RELATÓRIO PRELIMINAR DE ACOMPANHAMENTO DE EDITAL

Edital de Concorrência nº 015/2023/SIURB.

Contratação de empresa especializada para execução de obras de controle de cheias no Córrego Paraguai e Éguas, São Paulo/SP, que deverá ser prestado em estrita observância ao Termo de Referência e Projetos, constante dos Anexos I e I-A que integra este Edital e às normas técnicas da ABNT (peça 3, fl. 4).

Figura 1 – Detalhe dos locais de execução do jet grouting na parte externa das lamelas e nos pilares P1 e P37.

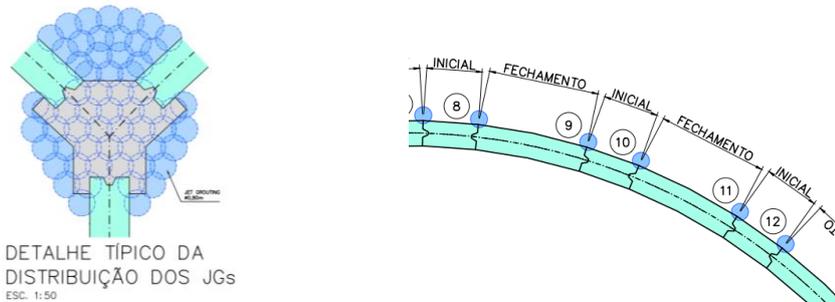
De acordo com o projeto estrutural, a execução de jet grouting está prevista na região de encontro das células, denominada pelo projetista como “Região Y”, bem como na região externa às lamelas da parede de diafragma, estendendo-se até a cota de fundo do reservatório, conforme figuras a seguir.

Cabe registrar que as etapas de execução para a “Região Y” não foram localizadas nos projetos apresentados. Com isso, não é possível verificar se a sequência de trabalhos será a execução das colunas de jet grouting, seguida pela escavação parcial, demolição das colunas de jet grouting

Dessa forma, a ausência de informações claras nos projetos estruturais consultados gera incerteza quanto às fases de execução dos pilares 1 e 37, que são responsáveis pelo travamento das paredes de diafragma. Tal ausência de informação impacta na estimativa e na análise das quantidades dos elementos que constituem a solução projetada, tanto pela Auditoria, quanto pelos licitantes.

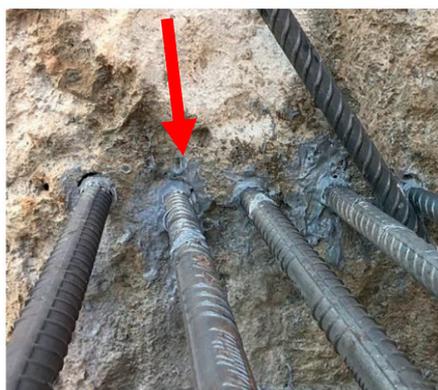
Ocorre que a parede de diafragma é um elemento de concreto estrutural que não apresenta diferenciação que justifique a elaboração de um preço extratabela para furação e colagem com resina das barras de aços de 10mm, uma vez que constam em tabelas de preços públicos oficiais custos unitários para a execução desse serviço.

Diante disso, será realizado estudo comparativo com o custo equivalente para furação em concreto do DER-SP 27.04.08.99 – “Furo no concreto d=1/2”, profund. de 15cm, com custo unitário de 31,52 / unid, data-base: jan/2023.
